SERVICE INFO – INA 0064

Ny spännrullesats KIT/SET

med motorhållare för Chevrolet / Opel / Vauxhall 1.7 l dieselmotorer

Bild 1: Den ersatta spännrullen 531 0166 20 (1) och dess efterföljare 531 0819 10 (2)

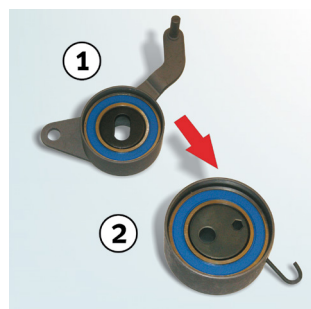
Vid byte av spännrullar avser ovanstående fordonstillverkare att utföra ett produktbyte. Den tidigare spännrullen med best.nr. 531 0166 20 ersätts med spännrulle med best. nr. 531 0819 10 (se bild 1).

Bild 2: Innehåll i förpackning 530 0492 10

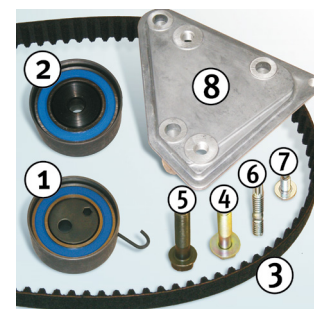
Som del i denna ombyggnad måste en ny hållare monteras på motorn på modeller med motornummer upp till 328704 (se bild 2, pos. 8).

Av denna anledning erbj uder Schaeffler Automotive Aftermarket ombyggnadssats KIT 530 0492 10 och spännrullesats SET 530 0492 09. Båda produkterna innehåller den nya typen av motorhållare.

Fr.o.m. motornr. 328705 är motorhållaren redan monterad på motorn (OE-nr. 684051). För dessa fordon finns spännrullesatserna KIT 530 0494 10 och SET 530 0494 09, utan motorhållare.
